Teto: laje aparente, iluminação e ar-condicionado

Distribuição conceitual sobre a laje de concreto. Reservas de posição, não quantidade final de luminárias nem de equipamentos.

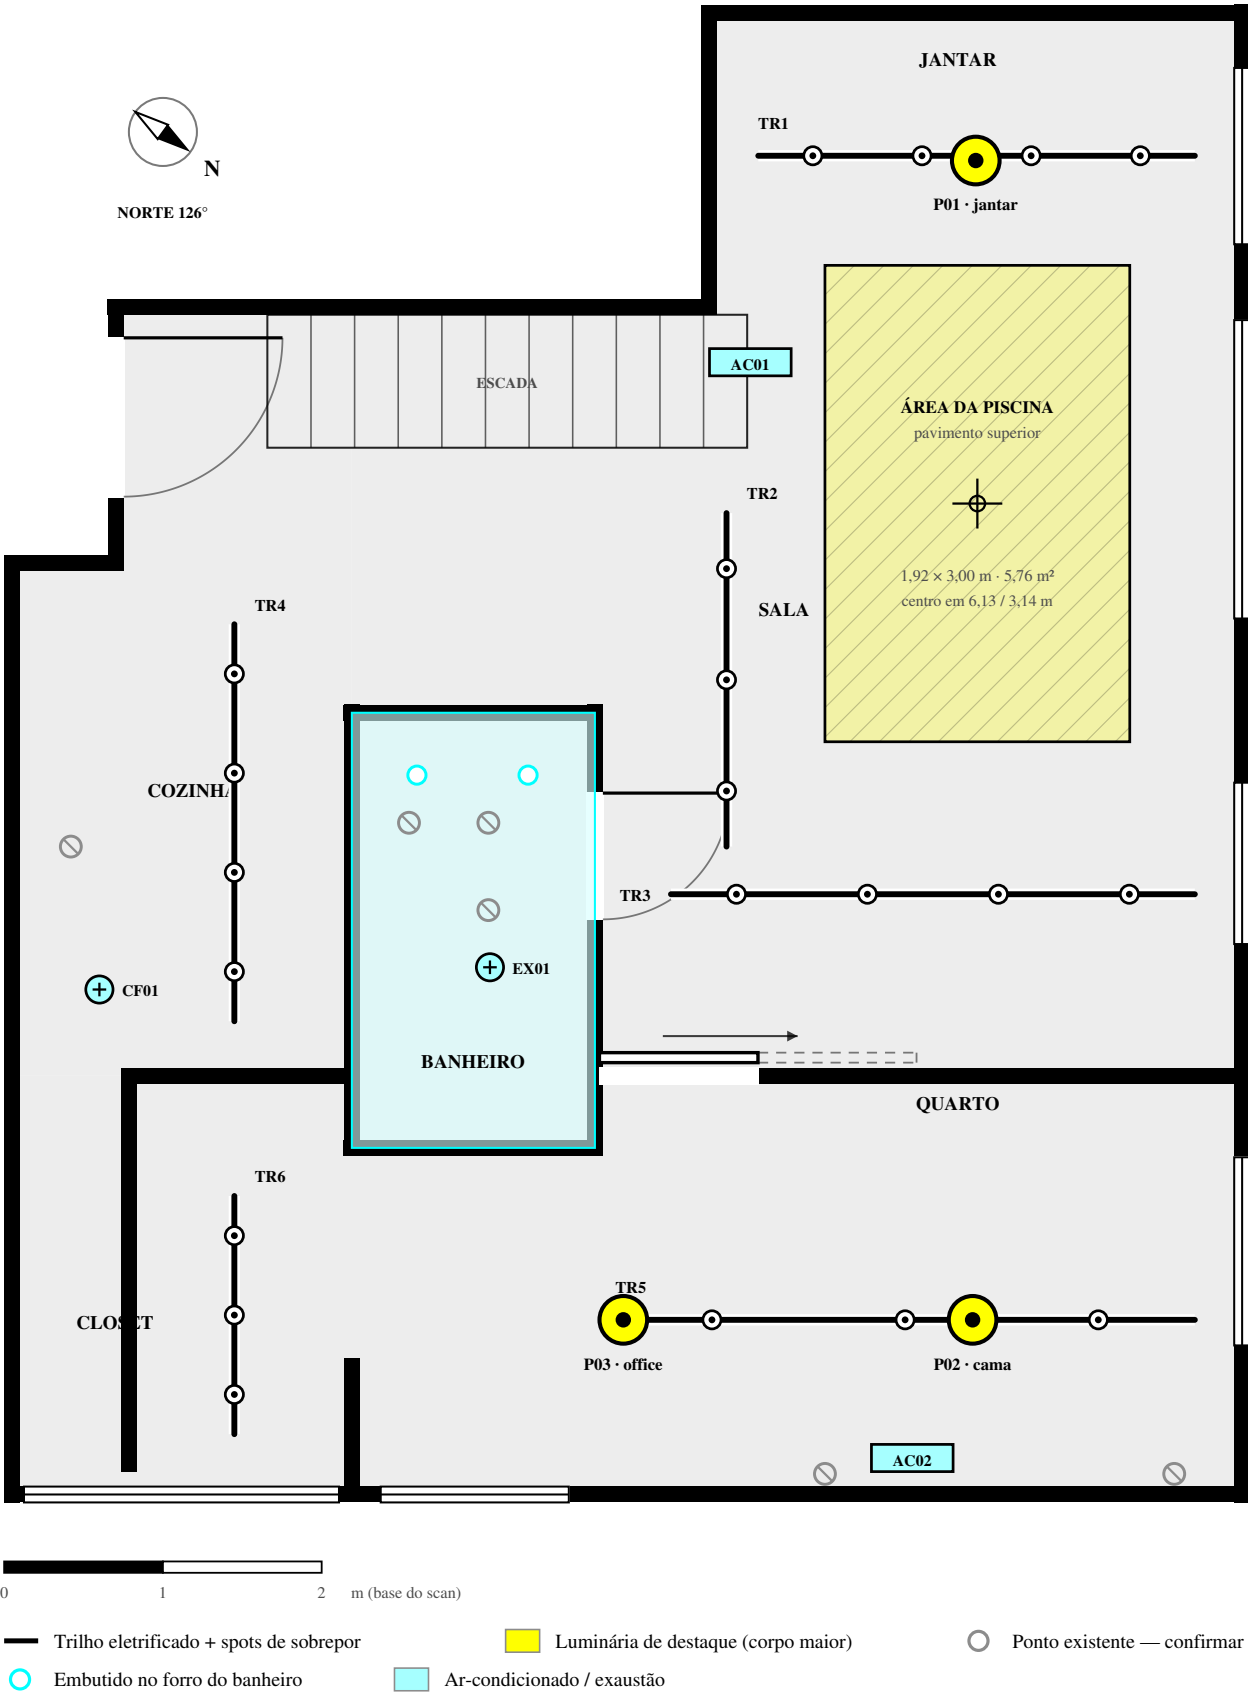
P01, P02 e P03 são as três luminárias de destaque pedidas pelo cliente

— jantar, cama e office. Corpo e diâmetro maiores que os spots dos trilhos, em pendente ou plafon de sobrepor. No quarto o TR5 passa a correr no eixo de P02 e P03, a 8,28 m: as duas podem ser alimentadas pelo próprio trilho, com adaptador, dispensando saídas novas na laje.

Traçado dos trilhos revisado conforme a sua marcação:

TR3 desceu para 5,60 m, ganhando recuo da drywall; TR5 desceu para 8,28 m, no eixo das duas luminárias do quarto; TR6 saiu de junto da parede oeste e foi para 1,45 m, no mesmo eixo do TR4 — os dois lêem como uma linha só. O TR2 foi encurtado para 5,30 m: no traçado anterior ele cruzava o TR3 no meio da sala, e dois trilhos não se cruzam — se tiverem de se encontrar, é com conector T.

A piscina do pavimento superior fica sobre a sala — 1,92 x 3,00 m, centrada em

6,13 / 3,14 m do canto noroeste. Essa laje não recebe furação: nem luminária, nem trilho, nem evaporadora ou tubulação podem invadi-la, e a região exige impermeabilização e sobrecarga verificadas em estrutura. Nenhum trilho a invade: TR2 corre a oeste e TR3 passa 0,96 m ao sul.

A reserva AC01 caía dentro da projeção da piscina.

Foi deslocada para oeste, mantendo a insuflação para sala e jantar. A posição definitiva depende de confirmar apoio acima do limite sala/jantar e o modelo da condensadora existente: não assumir que ela admite duas evaporadoras.
